Wichtige Information zum Vorstagbeschlag 517-914

(2004 – 2008)

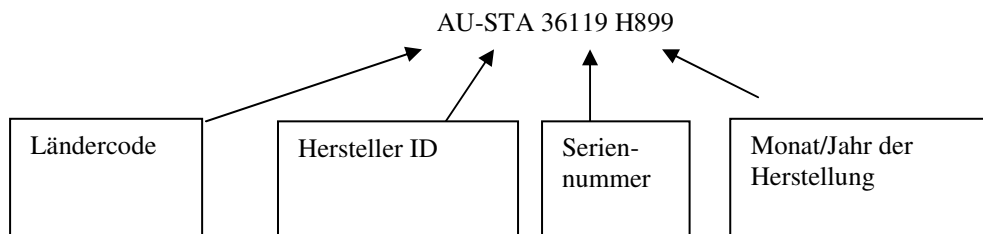
leider mussten wir feststellen, dass einige Vorstagbeschläge mit der Art.-Nr. 517-914 Brüche in der Schweißnaht haben, nachdem sie einige Zeit im Gebrauch waren. Diese Brüche in der Schweißnaht treten auf der Rückseite des Beschlages, d. h. auf der im Mast liegenden Seite auf und sind daher nicht sichtbar. Beschläge aus der betroffenen Produktion wurden in den Jahren 2004 bis 2008 eingebaut.

2. Ist diese Nummer eingeprägt, füllen Sie bitte den digitalen Fragebogen aus, um Seldén zu informieren.
3. Seldén wird umgehend ein Ersatzbeschlag schicken, der die Nr. 517-914-90 hat und entscheiden, wann und wo der Austausch stattfinden soll – natürlich in Abstimmung mit dem Eigner der Yacht.
